Réf. CRMS : AA/MB/BXL30004_652_Cinquantenaire_guinguette

Objet : BRUXELLES. Parc du Cinquantenaire

Demande de permis unique portant sur l'installation d'une guinguette provisoire, du 1^{er} mai au 30 septembre pour les 4 prochaines années (2020 à 2023)

Avis conforme de la CRMS

Plan de localisation sur le site des installations provisoires, en jaune. Image tirée du dossier

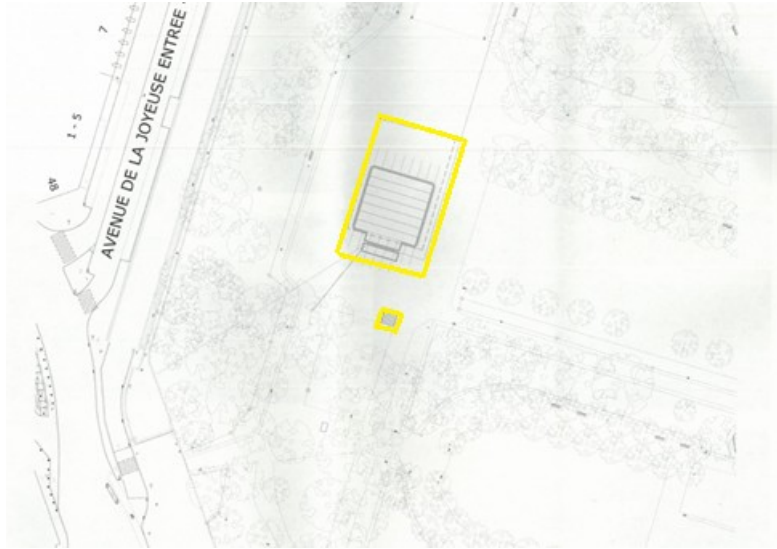
En attendant la mise en œuvre d'un tel plan de gestion pour les demandes futures, la CRMS rend un avis favorable pour la prochaine édition 2020 uniquement sous les conditions suivantes :

- L'installation du mobilier doit être limitée à la zone de terrasse +3m, de manière à laisser de l'espace libre pour les autres utilisateurs du site.
- Toutes les mesures de précautions doivent être prises pour éviter tout dégât aux revêtements de sol.
- Toutes les mesures doivent être prises pour veiller à la propreté des abords. Une attention toute particulière doit être apportée aux abords des locaux techniques et sanitaires.
- Toutes les mesures doivent être prises pour que la gestion des stocks n'ait pas d'impact sur le site.
- L'éclairage sera réduit de manière à impacter le moins possible le site. Le globe lumineux servant de point d'appel n'a pas lieu d'être.
- un état des lieux d'entrée et de sortie strict doit être établi et les opérations de remise en état dans les règles de l'art garanties.
- Le permis est délivré pour la saison 2020 mais pas pour les éditions futures.
